JMTR原子炉施設に係る 廃止措置計画について (面談における確認事項への回答)

令和2年10月23日

国立研究開発法人日本原子力研究開発機構
高速炉・新型炉研究開発部門
大洗研究所

(10月1日、7日の面談における確認事項)

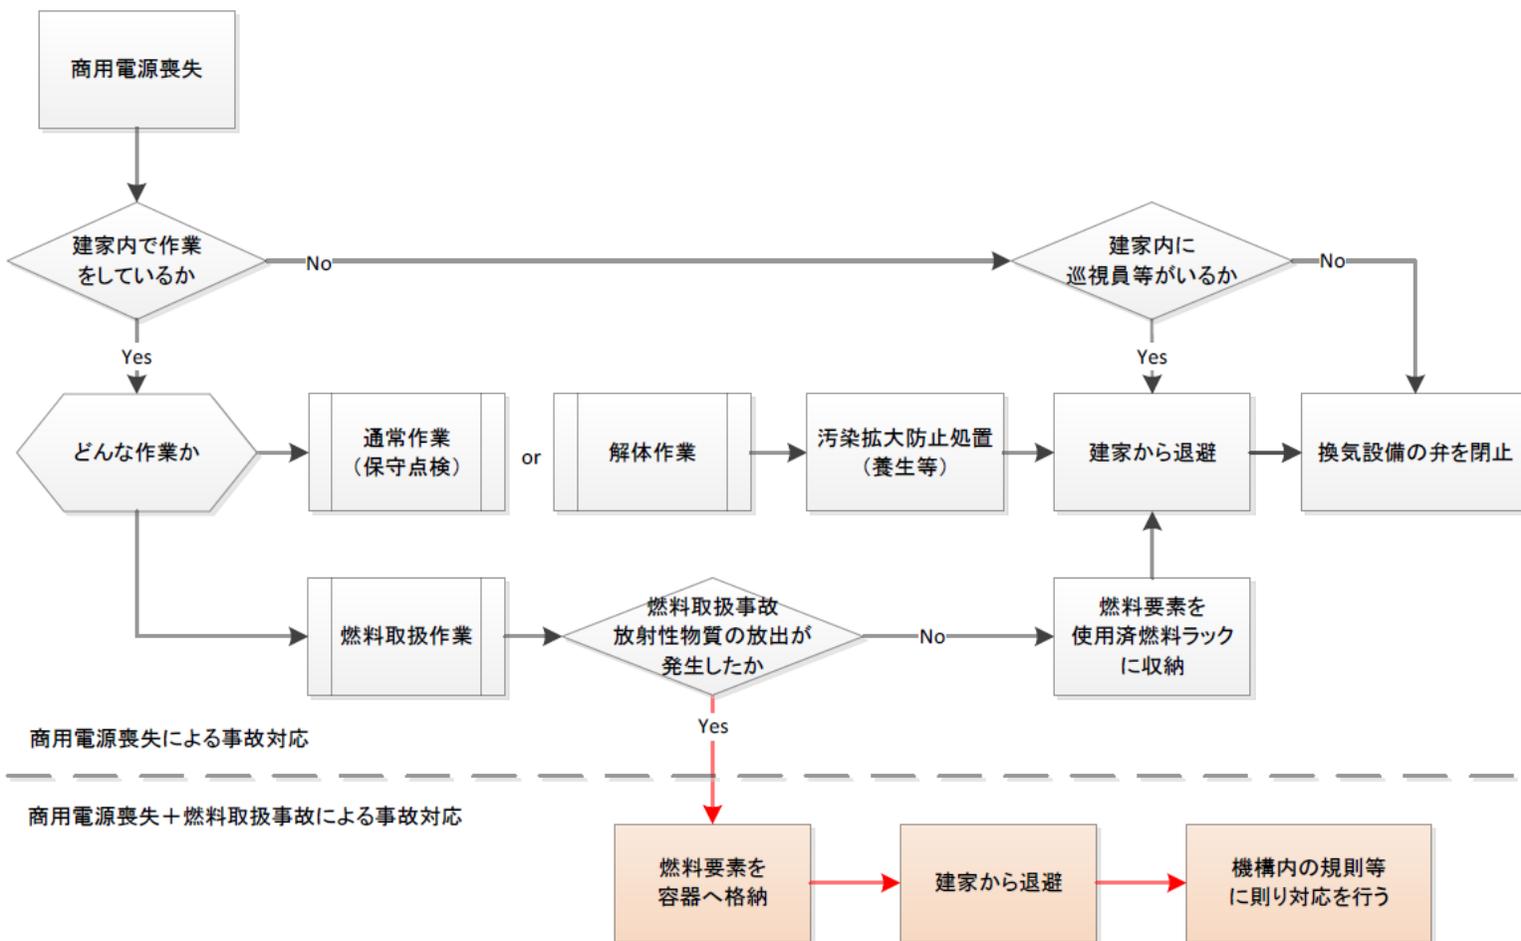
新設する空気系統用冷却設備について、耐震性をBクラス相当としているが、廃止措置段階に伴う維持機能の変更や機能を喪失した時に代替措置を行うこと等も踏まえ、廃止措置段階で必要な機能を検討すること。

- 一般産業機器と同等の管理で空気系統用冷却設備の性能は維持することが可能であり、実用発電用原子炉及びその附属施設の位置、構造及び設備の基準に関する規則及び原子力発電所耐震設計技術指針 重要度分類・許容応力編(以下「実用炉設置許可基準規則等」という。)における耐震重要度分類を活用して、再検討。
- 許可書本文五に記載の区分に基づいて、一般機器と同等の重要度であるCクラス(相当)に設定を変更して、設計を行う方針としたい。

ディーゼル発電機の位置関係図

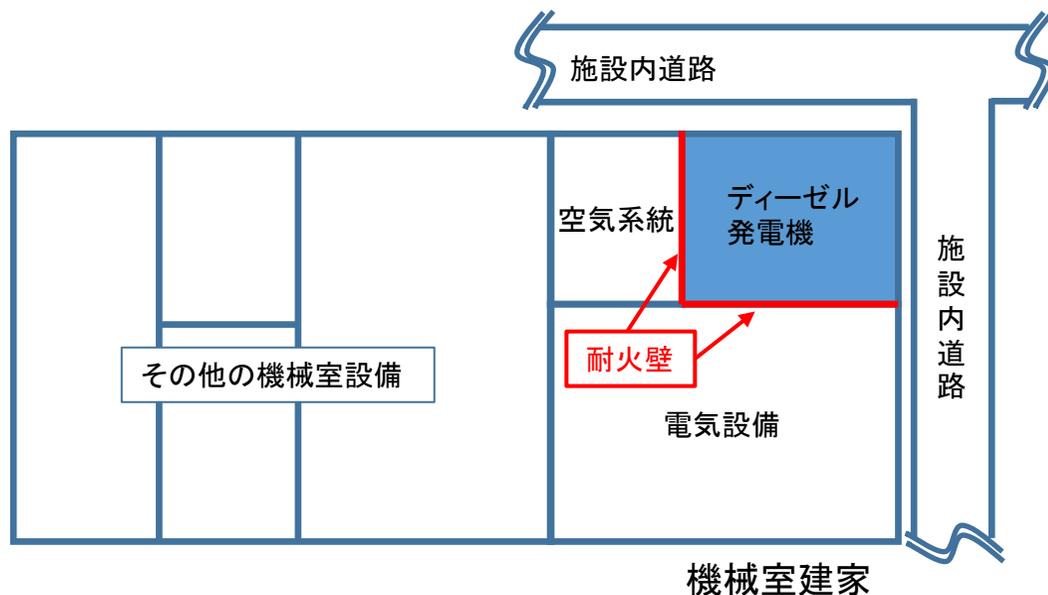
ディーゼル発電機について、性能維持施設から除外し一般設備として保管管理するとしていることは理解するが、例えば、解体するまでの期間中に火災源とならないよう適切に管理していくこと等について、他の性能維持施設への影響について管理方針を説明すること。

ディーゼル発電機は廃止措置計画の認可に伴い、供用を終了し、解体撤去を行う。解体撤去の内容は以下の通り。

- ① 負荷設備への給電ライン（母線）との切離し
- ② UCL系統との切離し
- ③ 燃料及び潤滑油の除去等
- ④ 機器全体の解体撤去

③が完了するまでは、燃料及び潤滑油が火災源となる可能性があるため、一般設備として、消防法に基づいた所内規程により巡視及び点検を行い、火災防止に努める。なお、ディーゼル発電機と隣接する空気系統及び電気設備は耐火壁で仕切られているため、火災による影響のリスクは低減できる。
